Název Zakázky	„Revitalizace multimodálního uzlu ve Dvoře Králové nad Labem“
Druh Zakázky	veřejná zakázka na stavební práce dle § 14 odst. 3 Zákona
Druh Zadávacího řízení	Otevřené řízení realizované na základě § 3 písm. b) a § 56 Zákona
Režim Zakázky	Nadlimitní veřejná zakázka dle § 25 Zákona
Datum zahájení Zadávacího řízení	28.08.2025 odesláním na Věstník veřejných zakázek pod registračním číslem zakázky Z2025-018160
Schváleno RM	28.08.2025 rozhodnutím RM

Vysvětlení, změna nebo doplnění Zadávací dokumentace č. VIII. ze dne 29. 09. 2025

Žádost o vysvětlení č. 14 ze dne 23. 09. 2025

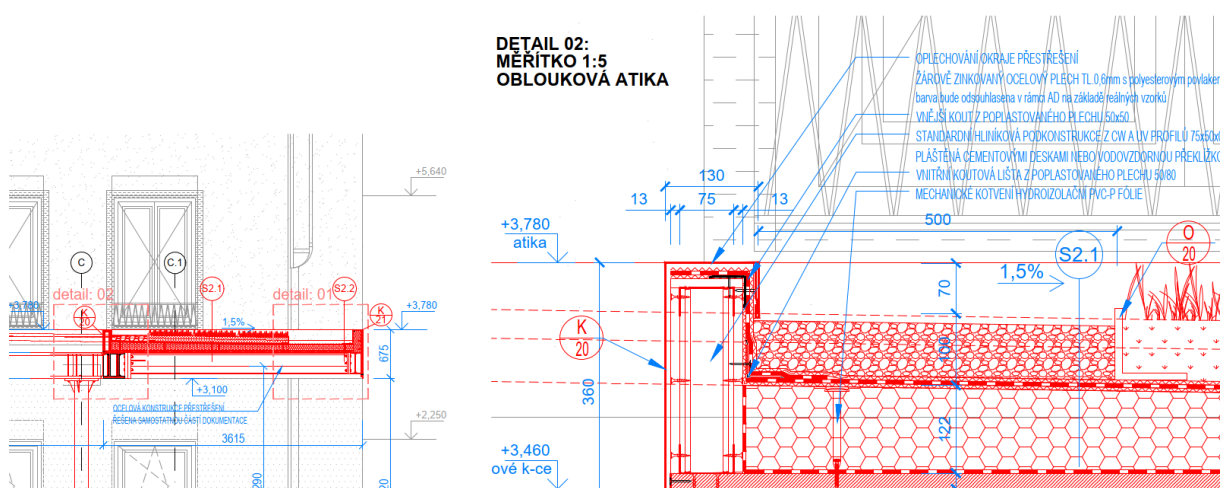
Může prosím zadavatel objasnit nepoměr položek ve výkazu výměr objektu b přestřešení nástupišť, kde spolu související položky 64 a 65 mají diametrálně rozdílné výměry:

64 K 762341260 Montáž bednění střech rovných a šikmých sklonu do 60° s vyřezáním otvorů z palubek m2 635,153 0,00 CS ÚRS 2025 01

VV šikmá1 557,220

VV plochá1 77,933

VV Součet 635,153

VV 635,153*0,026 'Přepočtené koeficientem množství 16,514
